申请号: 2004100477197

发明创造名称: 定量分配器

第一次审查意见通知书

本申请涉及一种定量分配器。经审查，现提出如下的审查意见。

图 1

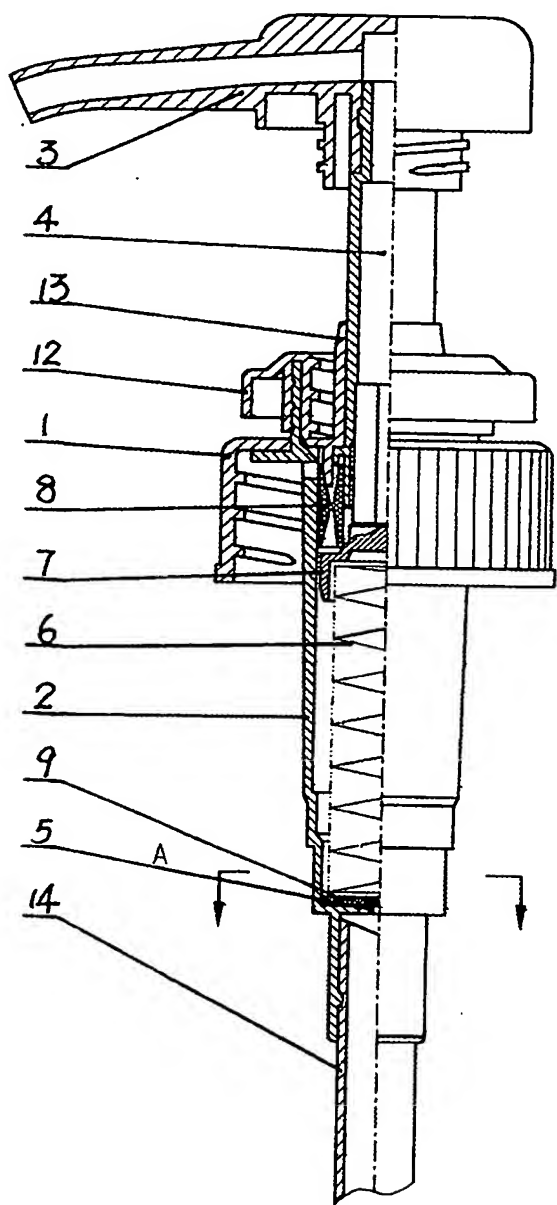
1. 权利要求1所要求保护的技术方案不具备专利法第二十二条第三款规定的创造性。对比文件1（CN2579835Y）公开了一种液体定量分配泵，并具体公开了以下的技术特征“一种定量分配器，它包括一缸体，置于该缸体中的活塞，对该活塞加压力的弹性体，该活塞受到物质间歇施加到分配器上克服弹性体力的压力而运动，从分配器排出的物质的预定体积由活塞在该缸体中的运动距离确定。”（参见该对比文件1的说明书第2页以及附图1）。该权利要求所要求保护的技术方案与该对比文件所公开的技术内容相比，其区别仅在于“从该分配器排出的物质体积与向该分配器供给的物质的压力相对应”，然而这种区别对于本领域技术人员来讲是不需创造性劳动就能想到的，这种液体分配装置所分配的液体量显然与施加于弹性体上的力也即是活塞的位移量相对应，施加额定压力，也就是使活塞最大位移，能排出定量的液体，然而施加较小的压力，也就是使活塞发生非最大位移，也能排出相应量的液体，且显然排出的液体量与所施加的压力成比例。在该对比文件的基础上结合上述技术常识以获得该权利要求所要求保护的技术方案，对所属技术领域技术人员来说是显而易见的，因此该权利要求所要求保护的技术方案不具备突出的实质性特点和显著的进步，因而不具备创造性。
